REFORÇO DO ABASTECIMENTO DE ÁGUA A BRAGANÇA

ESTUDO DE IMPACTE AMBIENTAL

ESCLARECIMENTOS COMPLEMENTARES

FIG. 1 – Circuito hidráulico de ligação da Barragem da Serra Serrada à ETA de Bragança

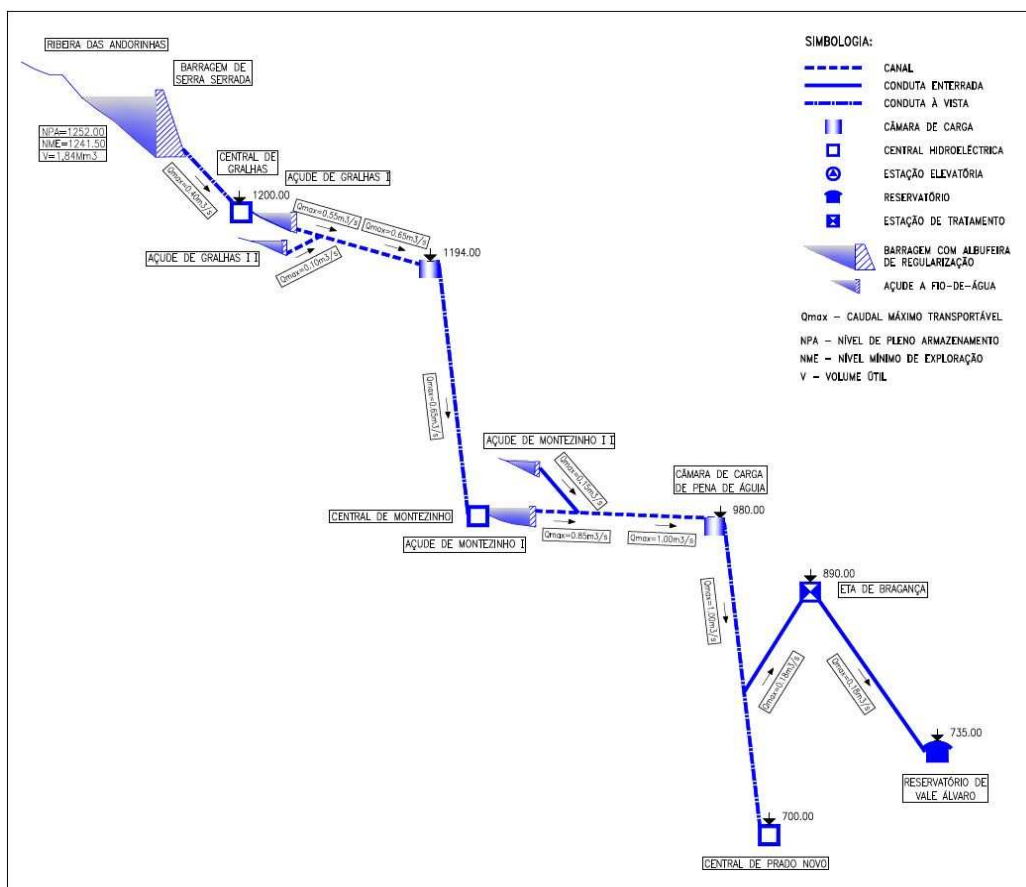
2. Explicitar o funcionamento do sistema de adução de água a partir da barragem de Serra Serrada e até aos reservatórios de Bragança, assim como a relação com os caudais utilizados nas Centrais Hidroeléctricas de Gralhas, Montezinho e Prado Novo.

Seguidamente, apresenta-se um esquema do circuito hidráulico que liga a albufeira da Barragem de Serra Serrada à ETA de Bragança e que constitui a origem única do abastecimento de água à cidade de Bragança (FIG. 1).

Vê-se que toda a água extraída da albufeira de Serra Serrada é conduzida através de um circuito que tem intercaladas as centrais de Gralhas e de Montezinho, pelo que toda a água destinada à ETA de Bragança passa por estas duas centrais, produzindo energia.

No entanto, a montante da ETA de Bragança e a jusante da Central de Montezinho, existe uma derivação para a Central de Prado Novo, a mais importante das três, que só pode funcionar quando são captados caudais que vão para além dos estritamente necessários para o abastecimento urbano.

Assim, para que não haja prejuízo para o abastecimento urbano, a Central de Prado Novo só pode funcionar em alturas em que haja excedentes disponíveis.

Para garantir a precedência do abastecimento urbano sobre a produção de energia, são as seguintes as regras de exploração a respeitar:

- Quando o nível na albufeira é inferior ao NPA (nível de pleno armazenamento), é extraído da albufeira de Serra Serrada, em cada instante, unicamente o caudal que é pedido a jusante pela ETA.

- Quando o nível na albufeira é igual ou superior ao NPA, são extraídos os seguintes valores:
 - Apenas o caudal pedido pela ETA, se este for superior ou igual ao que estiver nesse instante a afluir à albufeira.
 - Todo o caudal que estiver a afluir à albufeira, se este for inferior ou igual à soma do pedido da ETA com a capacidade máxima da Central de Prado Novo. Neste caso a Central de Prado Novo recebe apenas o que sobrar depois de terem sido satisfeitos os pedidos da ETA.
 - A soma do pedido da ETA com a capacidade máxima da Central de Prado Novo, se o caudal que estiver a afluir à albufeira for superior à dita soma. Neste caso, o excedente é perdido por descarregamento sobre a soleira do descarregador de cheias (implicado nível superior ao NPA).

Com este procedimento, garante-se que a Central de Prado Novo só funciona quando há caudais excedentes a afluir à albufeira, que não podem, nem ser consumidos pela ETA de imediato, nem ser armazenados na albufeira de Serra Serrada, por esta já estar cheia.
